工事計画認可申請書の一部補正について

高浜発電所第4号機

工事計画認可申請書の一部補正

高浜発電所第4号機 工事計画認可申請書の一部補正 補正前後比較表

第2-1図 アーク放電発生箇所とアーク放電を遮断する遮断器
(外部電源又は主発電機からの給電時)

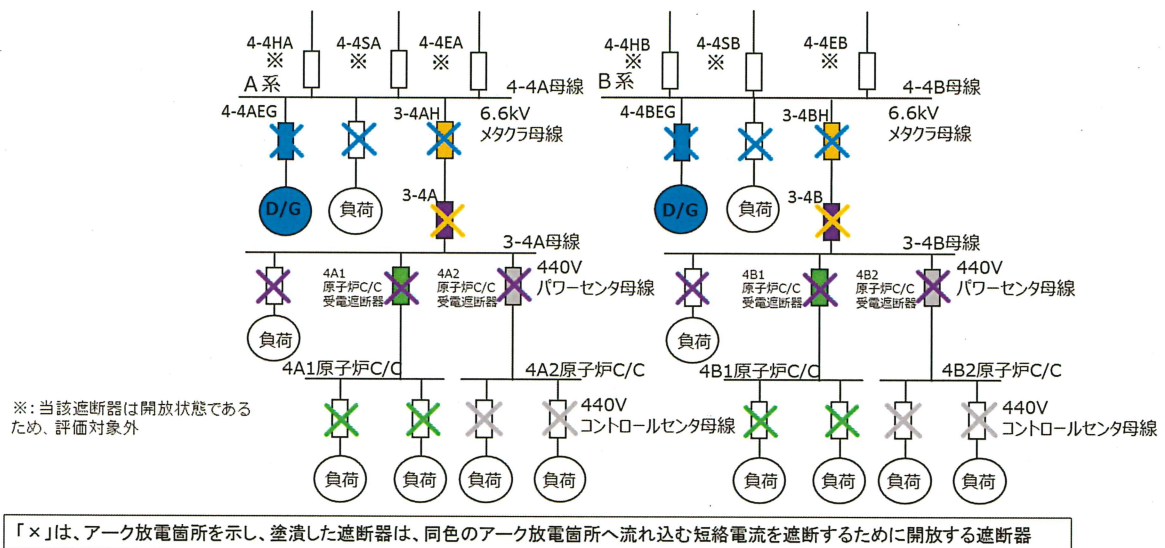
変更前	変更後	備考
<p>※:非常用OGに接続される電気盤については今回申請対象外</p> <p>「×」は、アーク放電箇所を示し、塗潰した遮断器は、同色のアーク放電箇所へ流れ込む短絡電流を遮断するために開放する遮断器</p> <p>第2-1図 アーク放電発生箇所とアーク放電を遮断する遮断器 (非常用ディーゼル発電機給電時以外)</p> <p>※:当該遮断器は開放状態であるため、評価対象外</p> <p>「×」は、アーク放電箇所を示し、塗潰した遮断器は、同色のアーク放電箇所へ流れ込む短絡電流を遮断するために開放する遮断器</p> <p>第2-2図 アーク放電発生箇所とアーク放電を遮断する遮断器 (非常用ディーゼル発電機給電時)</p> <p>※1:非常用D/Gに接続される電気盤については今回申請対象 ※2:非常用D/G給電時には、当該遮断器は開放状態であるため、評価対象外</p> <p>「×」は、アーク放電箇所を示し、塗潰した遮断器は、同色のアーク放電箇所へ流れ込む短絡電流を遮断するために開放する遮断器</p>	<p>※:当該遮断器は開放状態であるため、評価対象外</p> <p>「×」は、アーク放電箇所を示し、塗潰した遮断器は、同色のアーク放電箇所へ流れ込む短絡電流を遮断するために開放する遮断器</p> <p>第2-1図 アーク放電発生箇所とアーク放電を遮断する遮断器 (外部電源又は主発電機からの給電時)</p> <p>※:当該遮断器は開放状態であるため、評価対象外</p> <p>「×」は、アーク放電箇所を示し、塗潰した遮断器は、同色のアーク放電箇所へ流れ込む短絡電流を遮断するために開放する遮断器</p> <p>第2-2図 アーク放電発生箇所とアーク放電を遮断する遮断器 (非常用ディーゼル発電機からの給電時)</p>	<p>記載の適正化</p> <p>記載の適正化</p>

なお、外部電源又は主発電機からの給電時(第2-1図参照)におけるメタルクラッド開閉装置、パワーセンタ及びコントロールセンタのアーク火災防止対策については、平成31年4月8日付け原規規発第19040810号にて認可された工事計画において第2-1表のとおりアーク放電の遮断時間を設定・対策済であり、非常用ディーゼル発電機からの給電時(第2-2図参照)におけるパワーセンタ及びコントロールセンタのアーク火災防止対策についても同工事計画においてアーク放電の遮断時間を設定・対策済である。
